架空事務所 1階 照明・コンセント設備

原図 A1 / 平面 1:100 / 白黒線画

1. 照明設備平面図 1:100

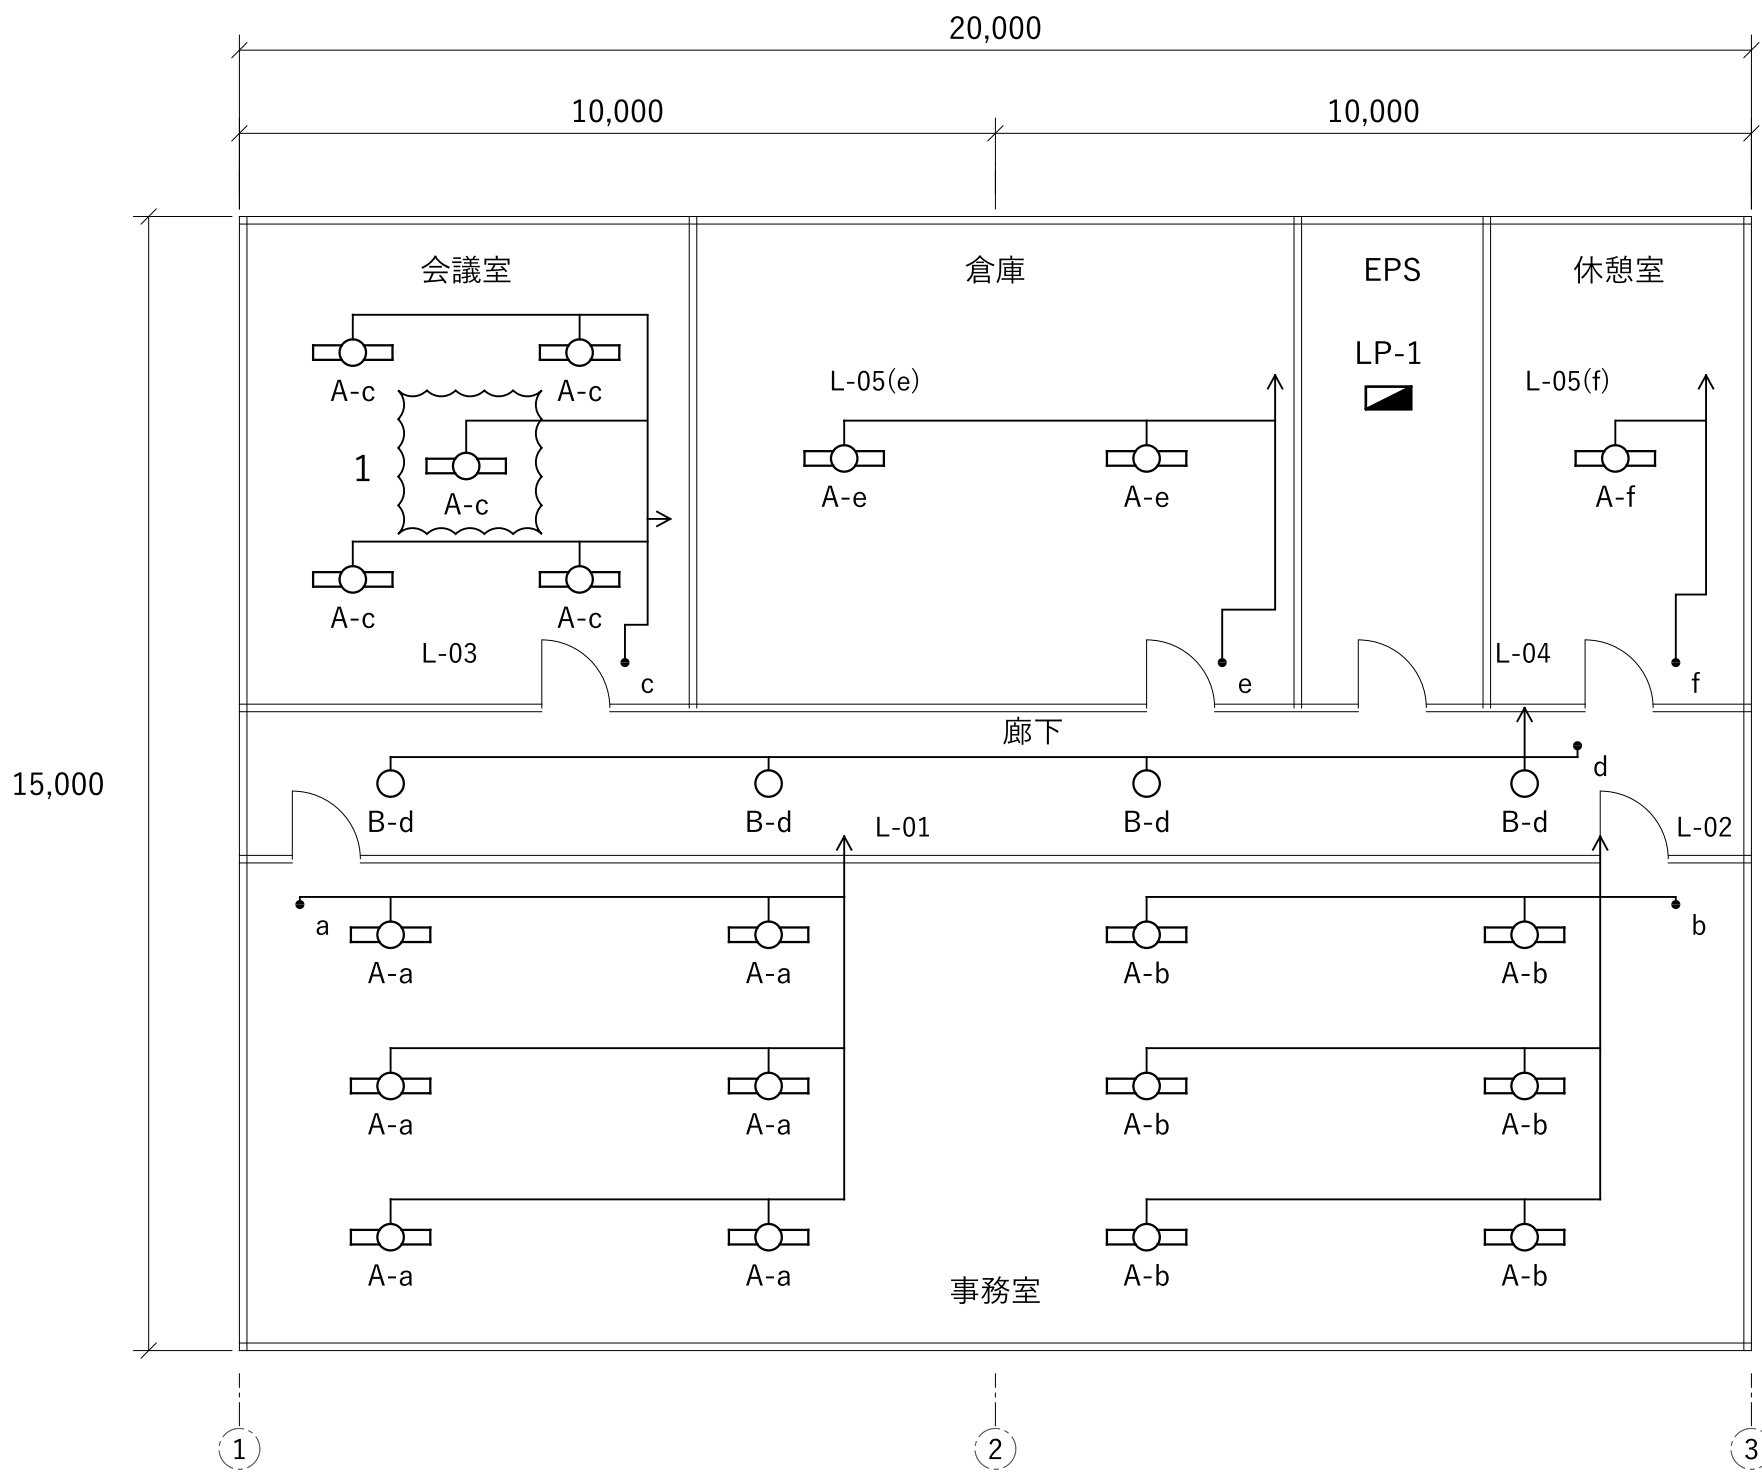
変更番号1 : 会議室 A-c を1台追加。

L-03 : 4台 → 5台 / 120 → 150VA。

2. コンセント設備平面図 1:100

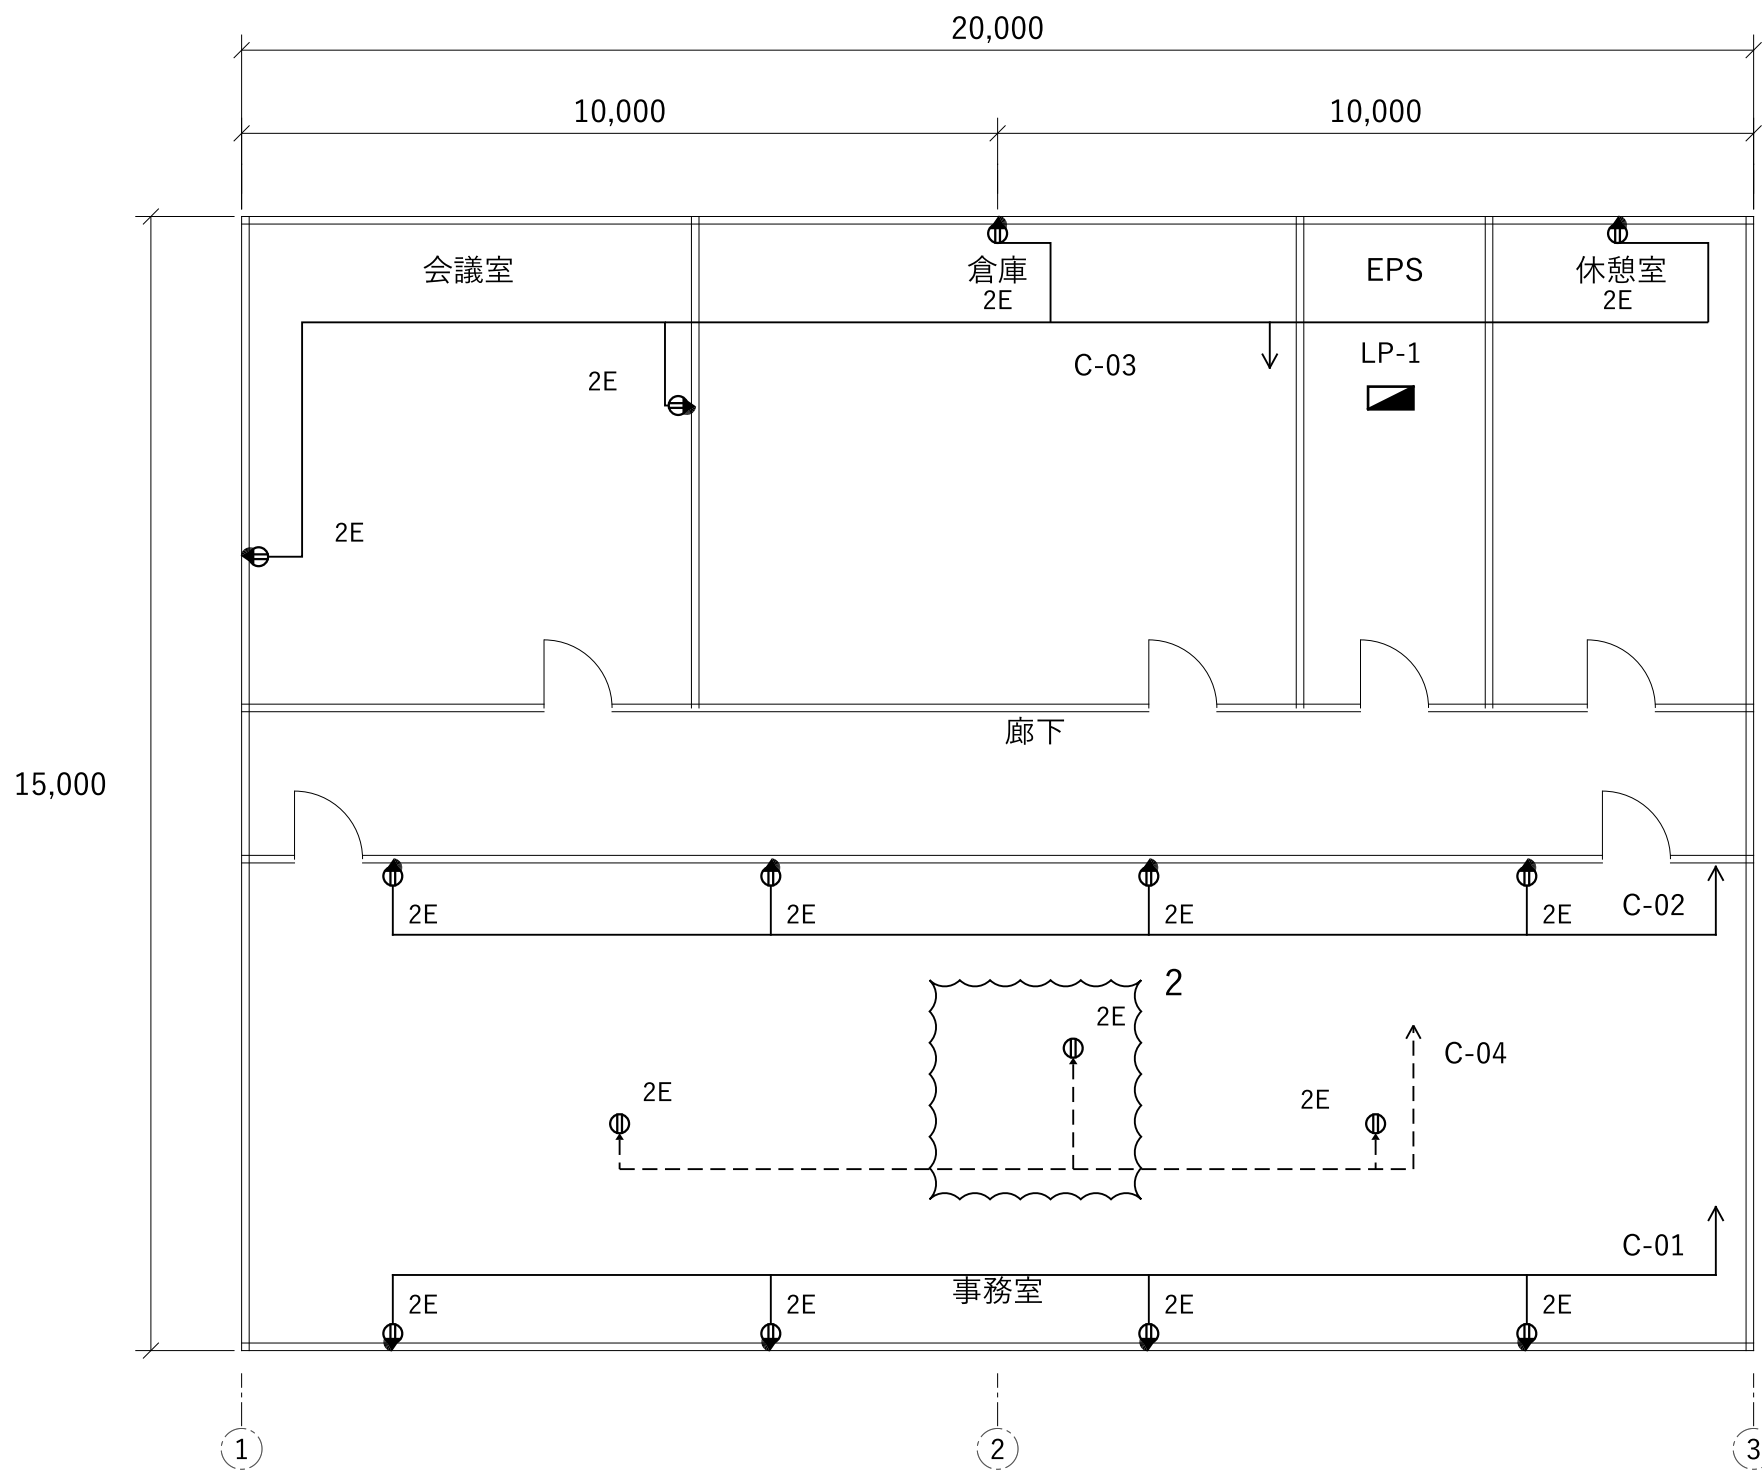
変更番号2 : 床コンセント F を移設。

X=10,000 / Y=3,000 から

X=11,000 / Y=4,000 へ。

C-04 : 3個のまま。回路変更なし。
